改善箇所説明図

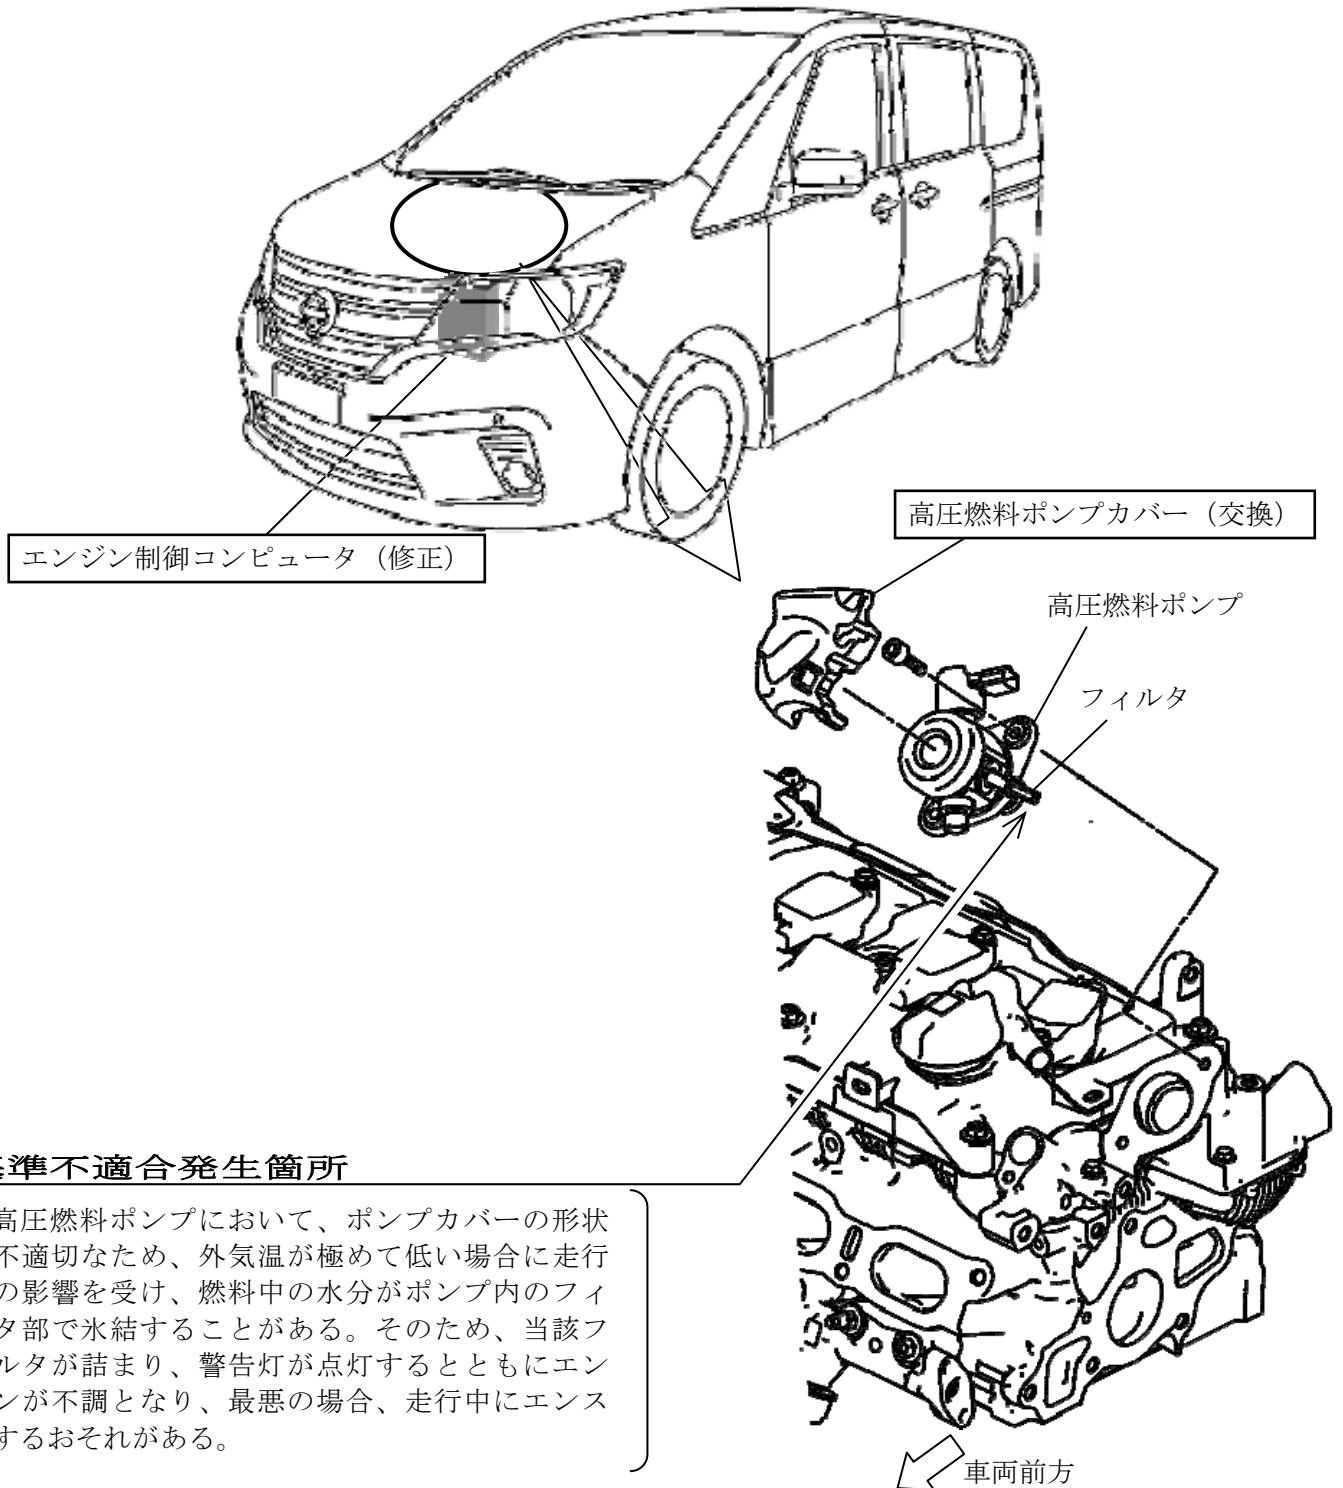
基準不適合発生箇所

高圧燃料ポンプにおいて、ポンプカバーの形状が不適切なため、外気温が極めて低い場合に走行風の影響を受け、燃料中の水分がポンプ内のフィルタ部で氷結することがある。そのため、当該フィルタが詰まり、警告灯が点灯するとともにエンジンが不調となり、最悪の場合、走行中にエンストするおそれがある。

改善の内容

全車両、当該ポンプカバーを対策品と交換するとともに、エンジン制御コンピュータのプログラムを修正する。

識別：銀色のシールをモデルナンバープレートの右横に貼り付ける。
